改善箇所説明図

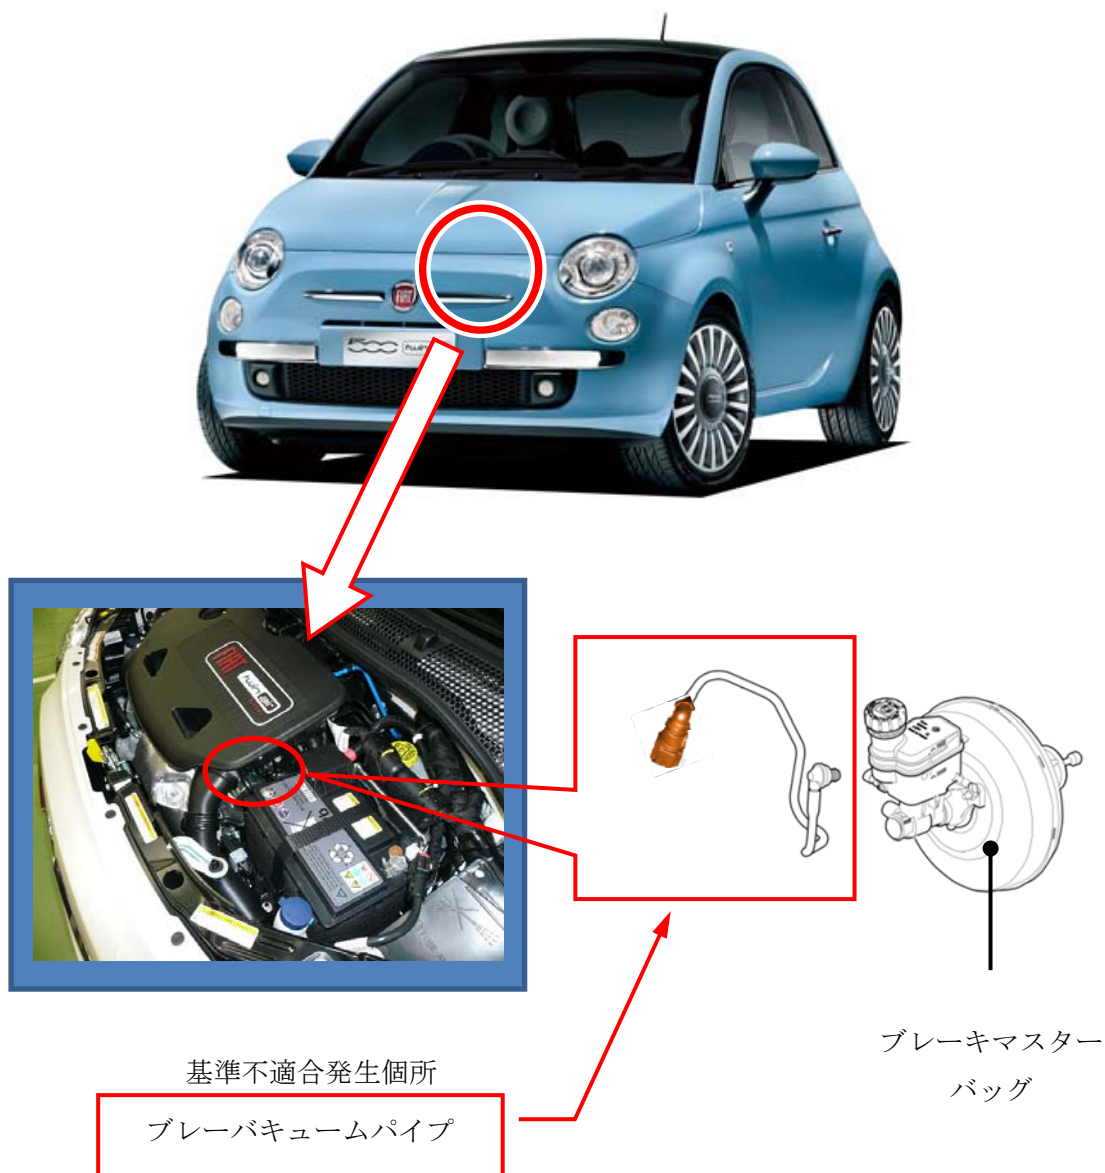
ブレーキバキュームパイプにおいて、製造工程が不適切なため強度が不足しており、ブレーキバキュームパイプに亀裂が生じるものがある。そのため、ブレーキ倍力装置の負圧が不足し、ブレーキ踏力が増大し、制動距離が延びる恐れがある。

全車両、ブレーキバキュームパイプを点検し、指定された刻印があるものは良品に交換する。

フューズボックスカバー（エンジンルーム内）の上面部に白ペイントを塗布。
